Lindås Kommune, Arealplan
Kvernhusmyrane 20
5914 Isdalstø

Innspill til planarbeid i Alversund Flerbrukshall/Aktivitetsområde.

VEDR. NY OPPSTART AV PLANARBEID - OMRÅDEPLAN FOR ALVERSUND, GNR.137 BNR. 130 MFL.

Områdeplan Alversund.

Skisse som viser foreslått utvidelse av B5, sammenslåing av B5-B6 og ny gangveitrase.

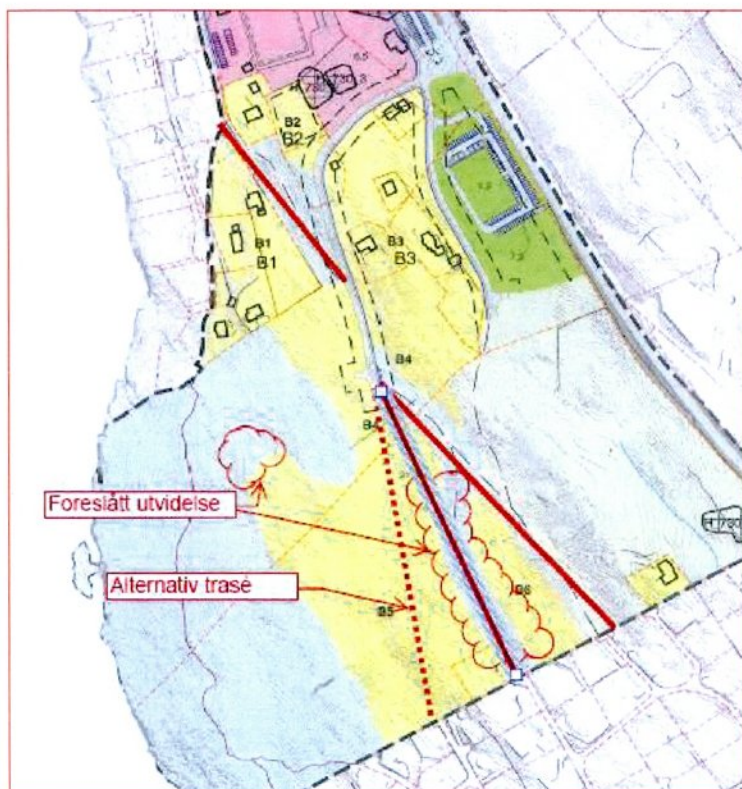
Ny atkomstveg til området er lagt diagonalt over bnr. 74 slik at denne tomten ikke kan bebygges. Det foreslås at traseen flyttes, og følger eksisterende veg på sørsiden av garasje, alternativt at den skyves nærmere garasjen slik at tomten kan bebygges. Det viste forslaget ligger parallelt med eksisterende veg til bnr. 267, noe som gir dårlig arealutnyttelse i området.

I referat fra styringsgruppas møte 6. november fremgår det i strekpunkt 2 at en ønsker å utvide område for bustad i naturlige drag. Dette gjenspeiles bl.a. i nytt felt B5 og B6. Herfra foreslås at NV del av B5 bør utvides mot nord som vist på skissen under, slik at hele flaten i nord kan nyttes til boligformål.

Videre sier utvalget i strekpunkt 4 at gangvegene gjennom planområdet opprettholdes, og må sikres god standard. Jeg slutter meg til intensjonen i dette. Det er likevel med en viss undring jeg registrerer at grøntkorridor langs gangveg mellom B1 og B2 er foreslått utvidet, og hindrer en fornuftig utnytting av naturlig terrengformasjon som er velegnet til boligformål.

Etter min oppfatning bør foreslått grøntområde mellom B1 og B2 inngå som en del av felt B2 med krav om at det gjennom området skal opparbeides gangforbindelse frem mot den nye vegen. Det er gjennom en detaljplan en bør fastlegge endelig trase for gangforbindelsen, og da gjerne i kombinasjon med atkomstveg til en eller flere boligenheter.

Det samme forhold gjelder for arealet mellom B5 og B6. Etter min mening bør de to feltene slås sammen til ett utbyggingsområde, og da med krav om at det skal etableres en eller flere gangforbindelser mellom tilstøtende etablert boligområde i sør og ny offentlig veg i planområdet. På skissen under er foreslåtte gangveier markert skjematisk med heltrukket

strek. Jeg foreslår en alternativ trasé til den forbindelsen som i dag er foreslått mellom B5 og B6. Denne vil gi vestlige del av etablert boligområde lettere tilkomst mot Alversund.
